**福島第一原子力発電所
福島第二原子力発電所
新耐震指針に照らした耐震安全性評価(中間報告)
コメント回答(その2)**

平成 22 年 2 月 22 日
東京電力株式会社

主蒸気系配管の最大応力発生点

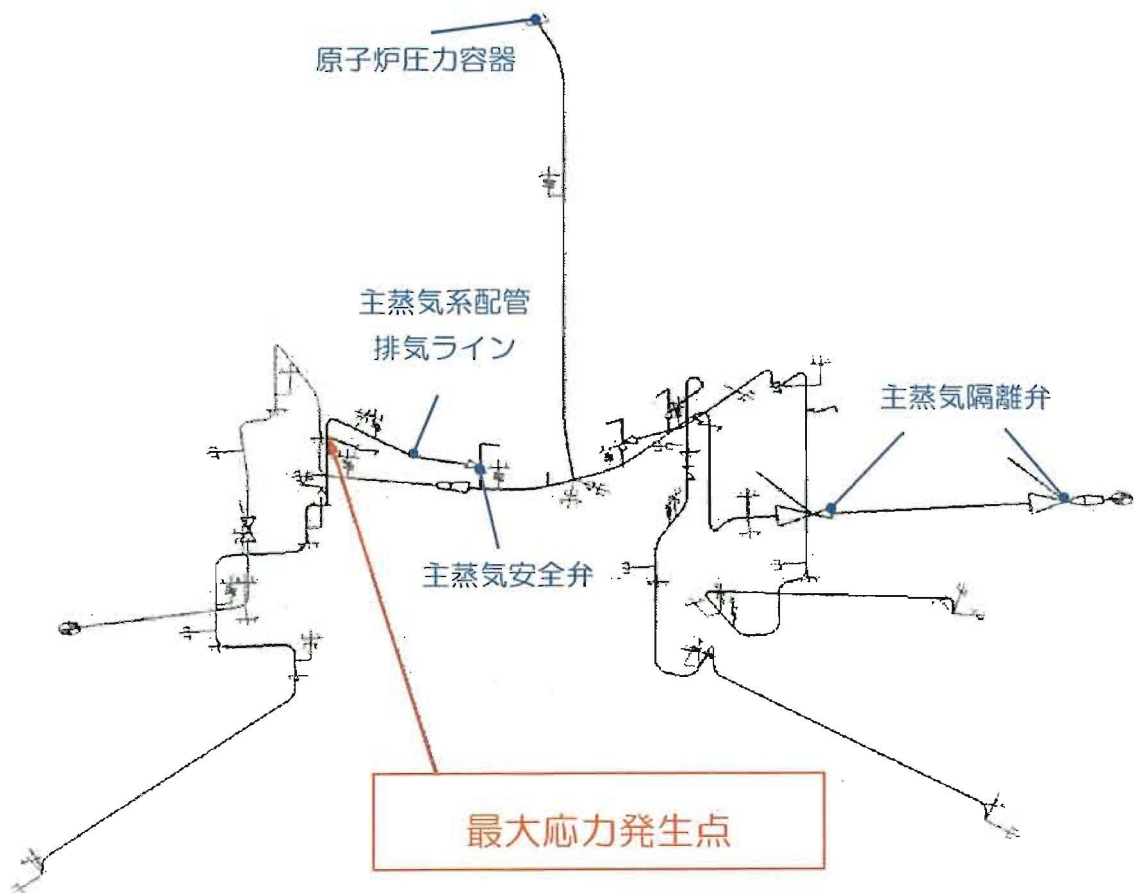
(5) 構造強度評価で、福島第一原子力発電所4号機では、主蒸気系配管の応答値の裕度が少ないのは、配管部位のどこがクリティカルなのか。

該当部位は、主蒸気安全弁の排気ラインである。（下図参照）

この部位には、原子炉压力容器の圧力が上昇し主蒸気安全弁が作動した時に排気された蒸気が流れる。この蒸気の圧力等により応力が発生する。この応力に、地震により発生する応力が加わった場合、当該部位に記載のような応力が発生する。

しかし、地震が発生しても、基本的には原子炉圧力が上昇するような事象が発生することは考えにくく、中越沖地震発生時の柏崎刈羽原子力発電所の運転プラントでは、制御棒が緊急挿入等により、原子炉圧力は低下している。

このように記載の応力は、厳しい条件を考慮して評価している。
